Nota vooroverleg bestemmingsplan Middenmeer I en II, herziening Archimedesplantsoen 87 (Overzicht vooroverlegreacties ex. artikel 3.1.1 Besluit ruimtelijke ordening)		
Instantie	Reactie (Samengevat weergegeven)	Reactie gemeente en consequenties voor het plan
Provincie Noord-Holland Ontvangstbevestiging d.d. 15 december 2021	Reactie d.d. 17 januari 2022: Op 15 december 2021 deelde u het concept bestemmingsplan Middenmeer I en II met de provincie Noord-Holland. Met dit bestemmingsplan wordt het mogelijk gemaakt om vervangende nieuwbouw voor de Yuverta school te realiseren ter plaatse van het huidige schoolgebouw. Het plangebied ligt diep in het Amsterdamse stedelijke gebied. Hier zijn geen provinciale werkingsgebieden van toepassing. De provincie Noord-Holland heeft zodoende geen op- of aanmerkingen op dit bestemmingsplan. Vanuit de omgevingsverordening NH2020 wordt klimaat adaptief ontwikkelen gestimuleerd. Hoe dat wordt vormgegeven is vooral aan de initiatiefnemer zelf, waarbij de gemeente dit voornemen toetst. In de buitengebieden zet de provincie wat steviger in op klimaatadaptatie. Binnenstedelijk kijkt de provincie iets minder nauw mee. Dat beschouwen we als verantwoordelijkhei

Figuur 1 Ligging van plangebied (licht rood) t.o.v. de spoorlijn Muiderpoort - Diemen.

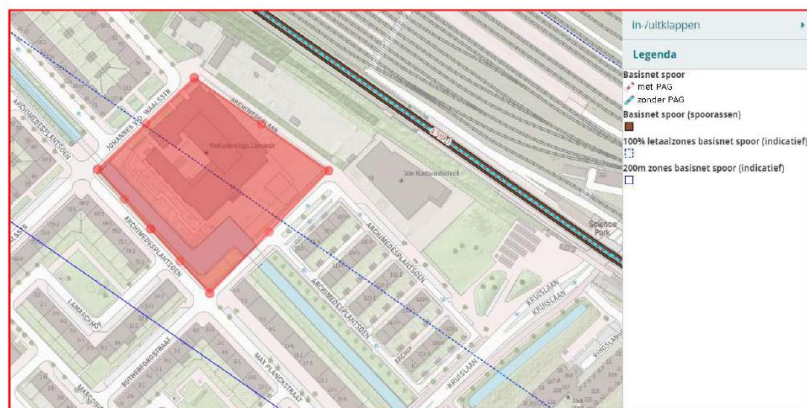
Het plangebied ligt ten zuiden van de Spoorlijn Amsterdam Muiderpoort – Diemen. Baanvlak 470.1 ligt op circa 56 meter afstand of meer van het bedoelde bouwwerk in het plangebied. Dit baanvlak is aangeduid als basisnet spoor zonder PAG. Over het baanvlak vindt weliswaar vervoer van gevaarlijke stoffen per ketelwagen of container plaats, echter deze hoeveelheid blijft onder de 3500 SKE, waardoor het geen plasbrandaandachtsgebied (PAG) is.

De kans op een ongeval met gevaarlijke stoffen is klein, maar een ongeval is niet onmogelijk. Om de mogelijke gevolgen voor het plangebied te kunnen bepalen is inzicht in het potentiële gevaar nodig. Dit gevaar wordt veroorzaakt door de effecten van een ongevalsscenario met een spoorketelwagen op het spoortraject. Ondanks het feit dat dit baanvlak is aangeduid als basisnet spoor zonder PAG (plasbrandaandachtsgebied), vindt er over het baanvlak vervoer van zeer brandgevaarlijk stoffen per ketelwagen of container plaats. Derhalve is een aannemelijk scenario, een plasbrand. Hieronder worden het maatgevende scenario en de gevolgen voor het plangebied beschreven.

Bij een ongeval met spoortransport van brandbare vloeistof (benzine), bijvoorbeeld door een ontsporing, kan het scenario plasbrand optreden. Het effect van een plasbrand is met name warmtestraling. Dit effect kan slachtoffers, schade en brand in de omgeving veroorzaken. Warmtestraling is in combinatie met de blootstellingsduur bepalend voor het slachtoffer- en het schadebeeld. Bij dit scenario kunnen personen, die zich in de buitenlucht bevinden in het plangebied, tot op een afstand van circa 60 meter vanaf het ongeval gewond raken door warmtestralingseffecten. In deze zone kunnen secundaire brandhaarden ontstaan. Het plangebied ligt net buiten deze afstanden. Echter, er kan door de warmtestraling ter plaatse van het plangebied lichte schade (onder andere ruitbreuk) aan gebouwen ontstaan.

Liander	Reactie d.d. 15 december 2021: Planvorming leidt niet tot het geven van opmerkingen.	
Veiligheidsregio Amsterdam- Amstelland	Reactie ingekomen d.d. 18 januari 2022: Ondertekend advies d.d. 12 januari 2022 met kenmerk 105/RoEv-2021 Het advies geeft inzicht in de gevaren, gevolgen en risico's van mogelijke ongevalsscenario's met gevaarlijke stoffen en geeft mogelijkheden voor de hulpverlening en zelfredzaamheid aan. Geadviseerd wordt de beschreven maatregelen te overwegen en bij de afweging over de acceptatie van het risico de mogelijkheden voor zelfredzaamheid en hulpverlening te betrekken. In de nabijheid van het plangebied is een risicobron externe veiligheid aanwezig. Ten noorden van het bouwwerk ligt de spoorlijn Amsterdam Muiderpoort – Diemen. Over het plangebied loopt een EV-zone (zie figuur 1). Het bevoegd gezag moet derhalve de risico's van deze risicobron betrekken bij de besluitvorming.	Advies is in lijn met de beschreven situatie in de paragraaf over omgevingsveiligheid. Advies tevens doorgezet naar initiatiefnemer t.b.v. aanvraag omgevingsvergunning
